**AVIS RELATIF À LA PROTECTION
CONTRE LES EVENTUELS EFFETS NOCIFS ET NUISANCES
PROVOQUÉS PAR LES RAYONNEMENTS NON IONISANTS
GÉNÉRÉS PAR DES ANTENNES ÉMETTRICES STATIONNAIRES**

Commune : HUY - Exploitant : Proximus

Référence exploitant : 85PEP_01

Rapport n° 435 / 2024

Figure 1 : Vue en plan des lieux de séjour et des points de contrôle

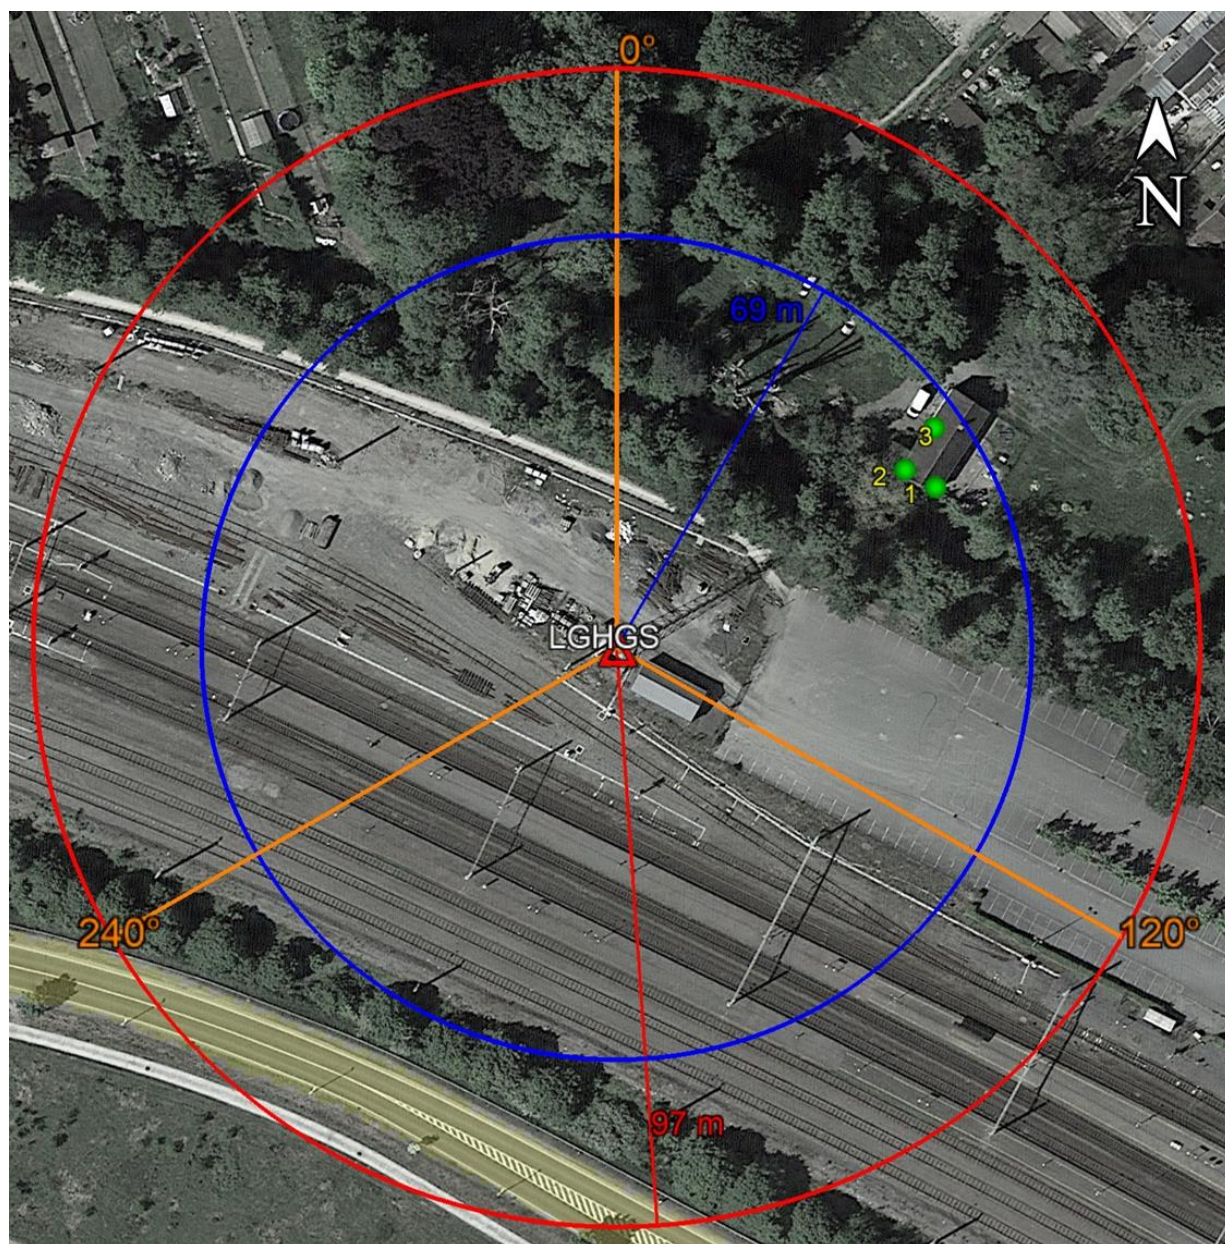
- le numéro du point de contrôle repris sur un des plans de la figure 1;
- le numéro du LS dans lequel se trouve le point de contrôle de la 1^{ère} colonne ;
- l'atténuation d'obstacle prise en compte pour le calcul de l'indice d'exposition dans le LS ;
- le résultat du calcul de l'indice d'exposition.

N° point de contrôle	LS	Atténuation (dB)	Indice d'exposition relatif à la limite par installation IE_i
3	LS3	3,0	0,054
1	LS1	3,0	0,049
2	LS2	3,0	0,045

En ce qui concerne les antennes de l'installation mentionnées dans le tableau 1, la distance maximale à laquelle la limite pourrait être atteinte, à l'extérieur, est égale à 96,1 m. S'il n'y a pas de LS à une distance inférieure, les antennes respectent forcément la limite d'immission.

Dans le cas des LS situés à l'intérieur des bâtiments, une atténuation d'obstacle est prise en compte et il en résulte que la distance maximale à laquelle la limite pourrait être atteinte se réduit à 68,0 m.

Figure 2 : Vue en plan des installations d’antennes dans un rayon de 300 mètres autour de l’installation faisant l’objet de la demande d’avis

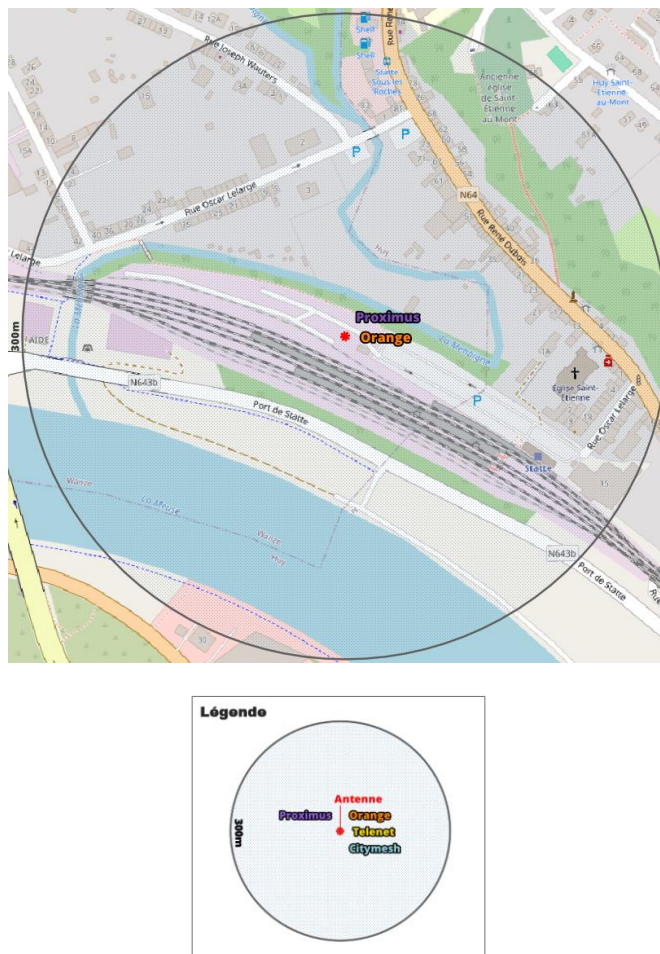
Le plan en projection verticale de la figure 2 indique la localisation des antennes actives éventuelles visées par le décret et situées dans un rayon de 300 mètres autour de l'installation référencée dans le paragraphe 2. Les données de localisation de ces antennes et les avis correspondant sont accessibles via le cadastre en ligne des antennes émettrices stationnaires⁶.

Compte tenu du nombre d’installations localisées dans la figure 2, il apparaît que l’intensité du rayonnement électromagnétique généré, dans les lieux de séjour situés à proximité de l’installation référencée dans le paragraphe 2, par l’ensemble des antennes émettrices stationnaires de l’ensemble des exploitants du même site d’antennes émettrices stationnaires respecte la limite fixée à l’article 4, § 2 du décret.
